ID: 9473 Progetto "Nuova realizzazione ed esercizio di un impianto di produzione di energia elettrica da fonte eolica denominato "Pranu Serrantis" composto da 9 aerogeneratori da 6,6MW. Per una potenza complessiva di 59,4 MW sito nei comuni di Selegas, Gesico e Mandas (SU) e delle relative opere ed infrastrutture connesse nei comuni di Guasila, Villanovafranca, Durtei e Sanluri (SU)"

Osservazioni al progetto: **Codice Procedura ID: 9473** relativo alla “Nuova realizzazione ed esercizio di un impianto di produzione di energia elettrica da fonte eolica denominato “Planu Serrantis” composto da 9 aerogeneratori da 6,6 MW, per una potenza complessiva di 59,4 MW sito nei comuni di Selegas, Gesico e Mandas (SU) e delle relative opere infrastrutture connesse nei comuni di Guasila, Villanovafranca, Villamar, Furtei e Sanluri.

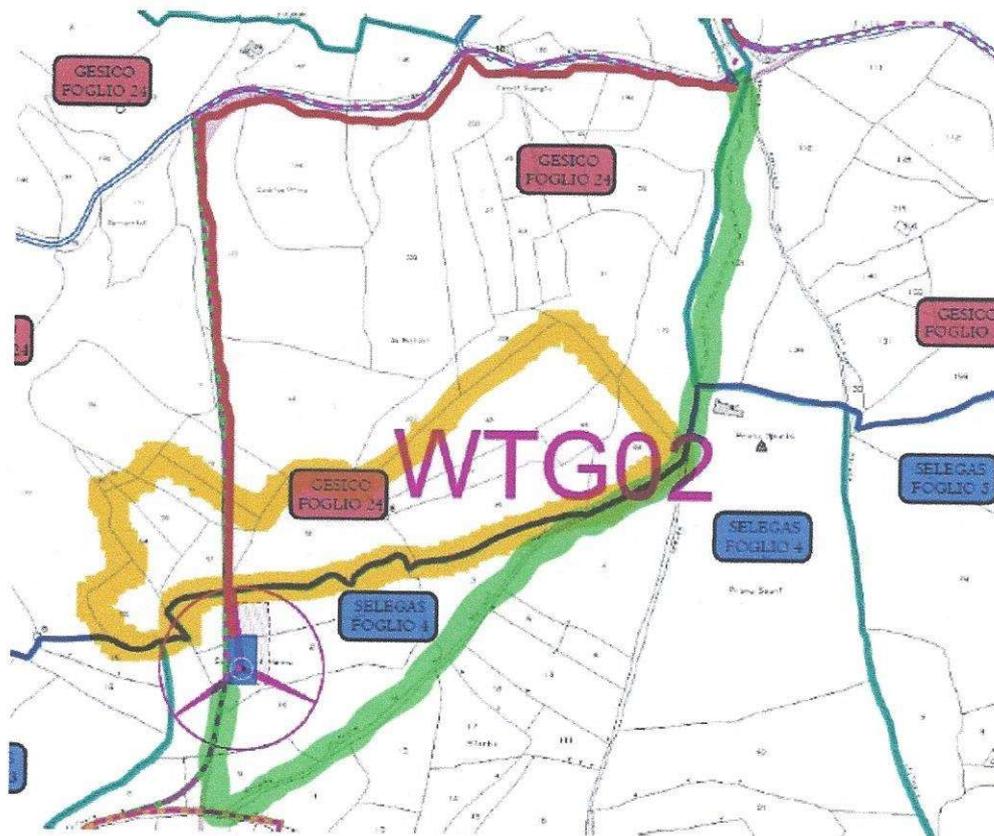
Per raggiungere e cablare l'aerogeneratore n°2 gli elaborati prevedono il passaggio dell'elettrodotto e della “servitù di passaggio” sui Mappali 57,58 e 71 del Foglio 24 del Comune di Gesico, di mia proprietà.

Considerato che le opere di cui sopra spezzerebbero l'azienda in due corpi, rendendo uno dei quali economicamente difficilmente utilizzabile;

Considerato che la porzione di opera in questione è realizzabile seguendo un altro tracciato, più breve quindi più economico, più agevole perché percorre una sede stradale già esistente e meno invasivo per le proprietà private, come dimostrato nel grafico seguente

Come si può notare dal grafico il Nuovo Tracciato Proposto, si sviluppa lungo la Strada Comunale Gesico - Selegas, per proseguire poi lungo la Strada Vicinale de Su Mulloni Mannu.

Con la presente si CHIEDE la modifica del tracciato come da proposta alternativa.
